Supplerende høring af projektilpasning

Projekt og sagsnr.: Afpropning af grøfter i Alslev Marsk
216123

Emne: Supplerende notat vedr. projektilpasninger

Dato: 4. februar 2022

Grøft 9 afpropning

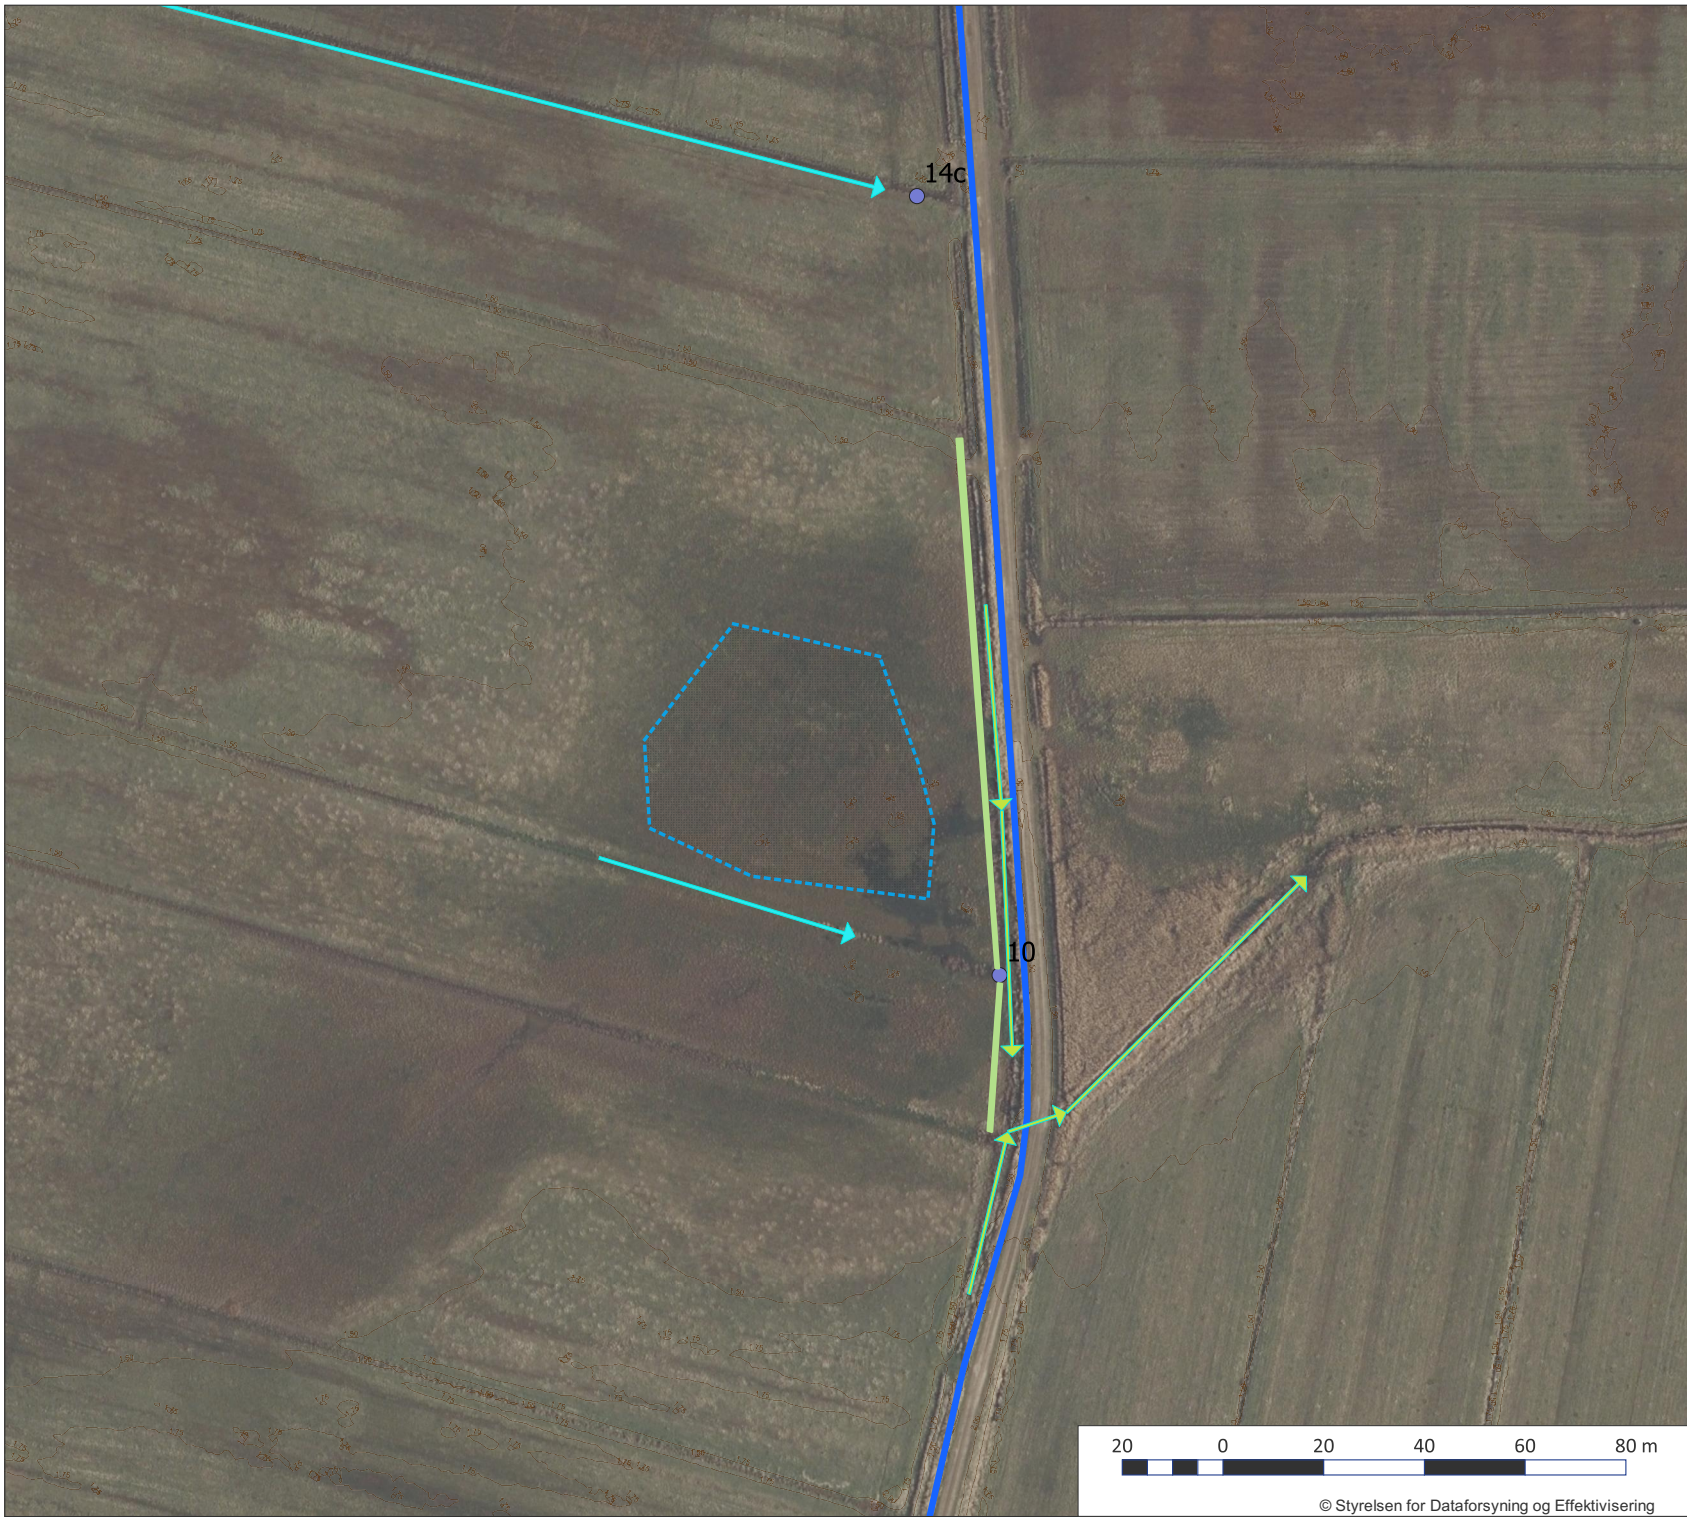
Angivelse af lavningsfristrømningsveje. De er usikre her i området, grunde det ringe fald, men afskæringsgrøften, sikrer at nordligt beliggende arealer (matr. 6d) ikke påvirkes. Samtidig ændres afstrømningsretningen, så der afvandes mod nordøst.

Afstrømningsretningen ændres til afvanding mod nordøst

Emne:
Revideret udformning af lavning

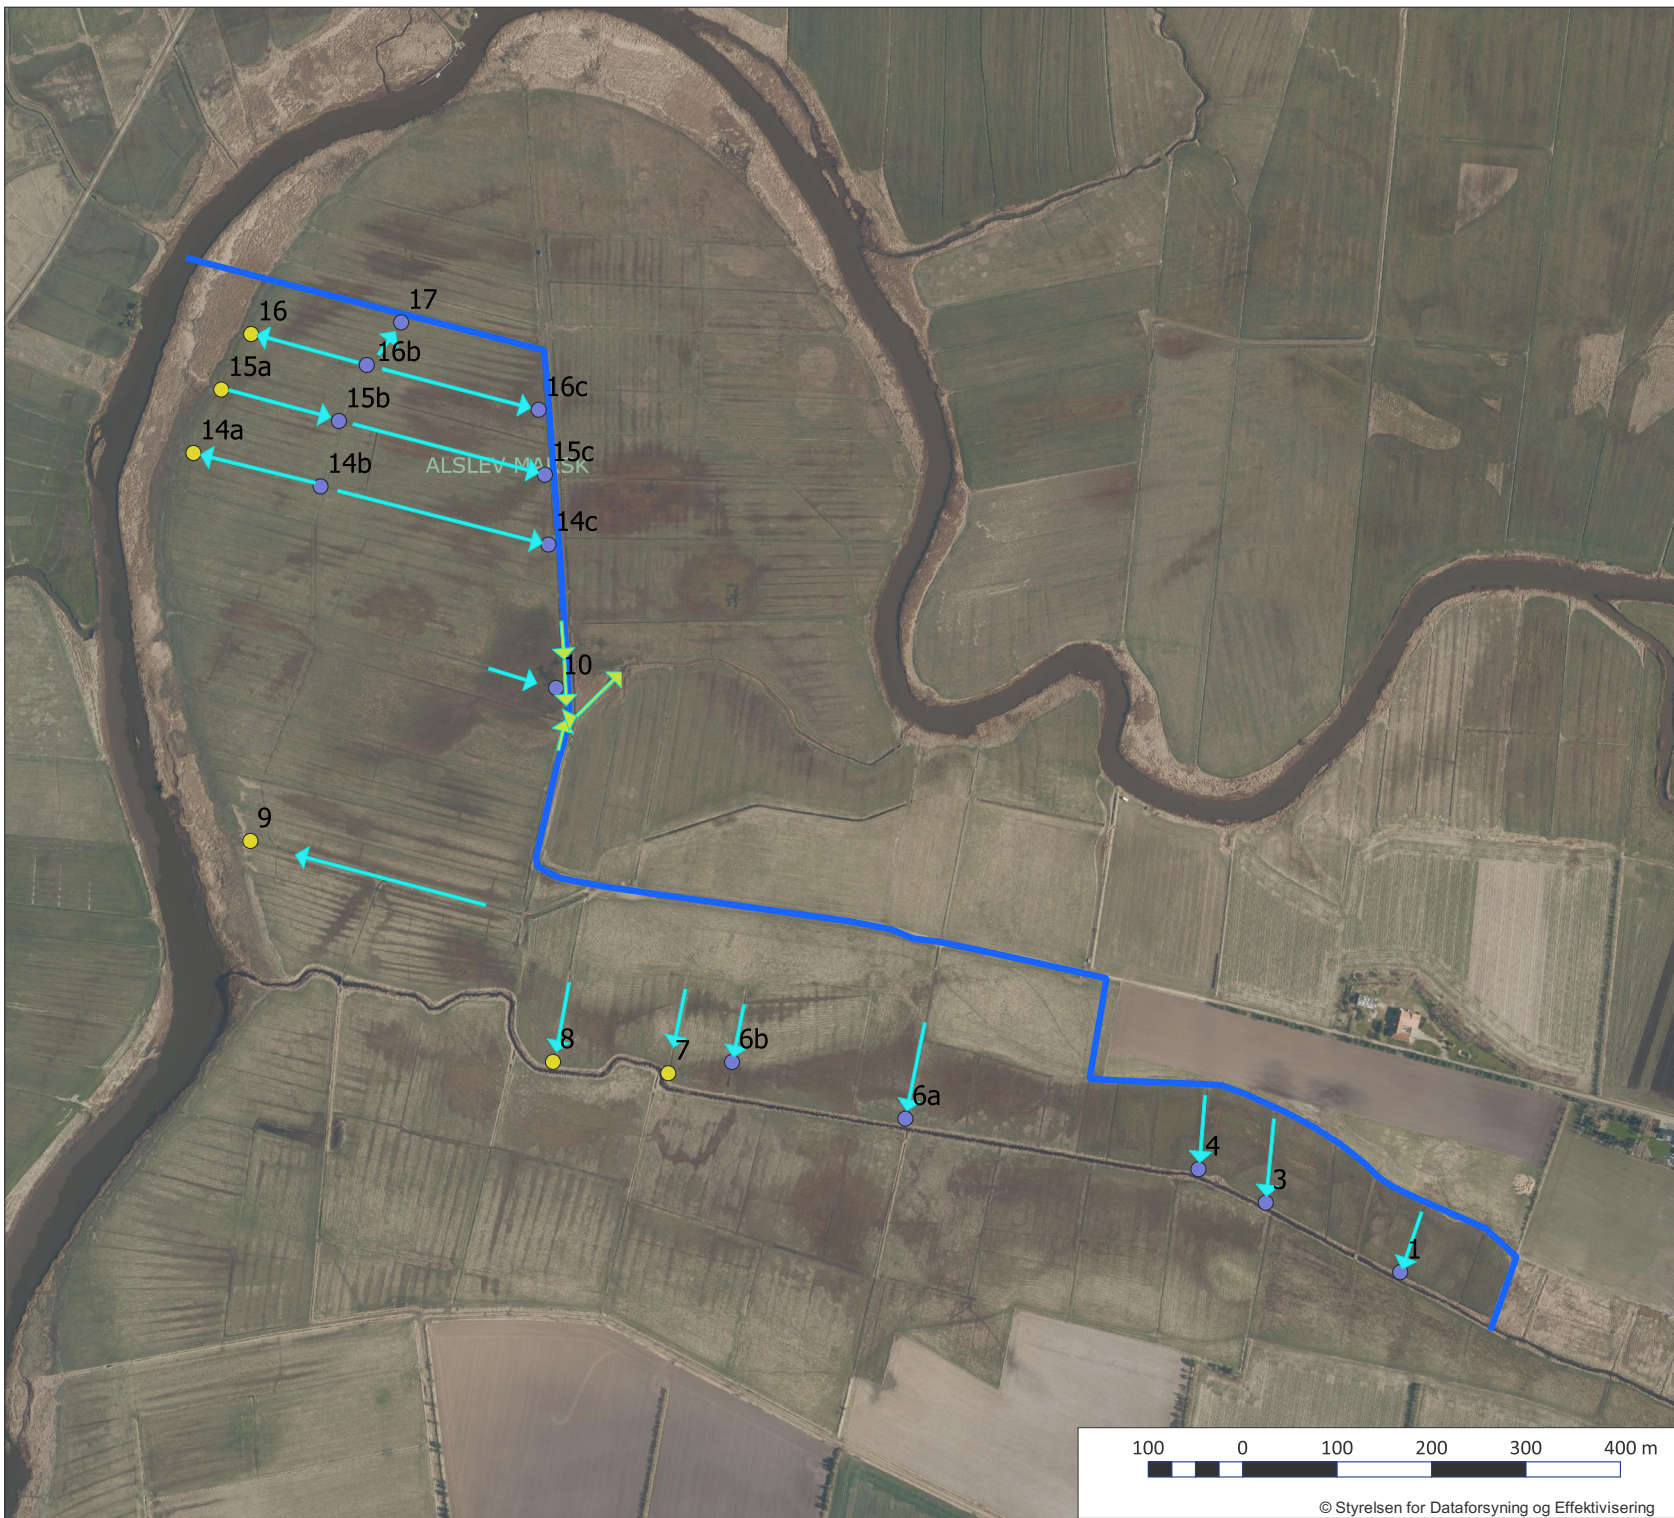
For sikre at der ikke sker opstuvning i vejgrøften, udtages afpropning 10 af projektet, og erstattes af et tørveskab og en afpropning ca. 3 m oppe i grøft 10.

Ved tørveskrabet fjernes der ca. 10-15 cm af det øverste tørv og jordlag i lavningen, sådan at terrænkoten er bliver mellem 1,15-1,25. Tørveskrabet udføres på et 100-500 m² stort område, indenfor det markerede område i bilag 5. Den afskrabede jord lægges i en mindre vold langs vejgrøften, som også er vist i bilag 5. Volden vil blive 10-30 cm høj (gennemsnitlig topkote mellem 1,40-1,50), og med et anlæg omkring 1:5-1:10. Der vil være jordbalance i projektet, ved at størrelsen af tørveskrabet tilpasses behovet for jord til volden. Afpropning i grøft 10 placeres i forbindelse med volden, og OK anlægges 10 cm under topkoten af volden, ca. i kote 1,35.

Ved denne metode sikres det at lavningen vil stå vandfyldt i længere tid i sommerhalvåret, uden at der sker overløb til vejgrøften. Samtidig sikrer det at afvandingen til vejgrøften ikke forøges.

Emne:
Revideret placering af grøftelukninger
og strømrretninger

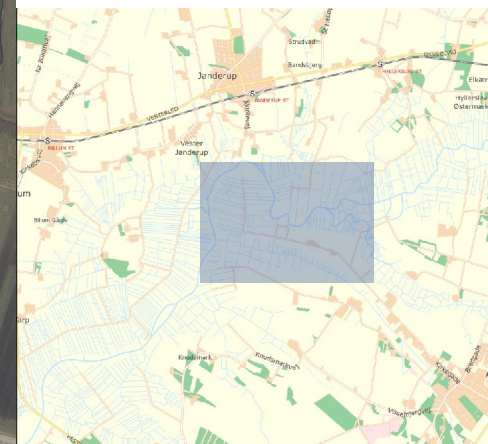
Varde Kommune er ligeledes kommet med oplysninger om afvandingsforløbet af vejgrøften. For at sikre at der ikke sker opstuvning af vand i vejgrøften, er projektet blevet tilrettet i "Lavning med Grøft 10-11". I stedet for placering af en afpropning i vejgrøften, foretages der en afskrabning af tørv i lavningen, samt afpropning inde i grøft 10.

Ved at der ikke placeres en afpropning i grøften syd for grøft 10, sikres det at afvandingen i nærområdet her ikke påvirkes. Det er ligeledes vurderingen at lavning og afpropning i grøft 10 ikke vil påvirke afvandingen udenfor projektområdet.
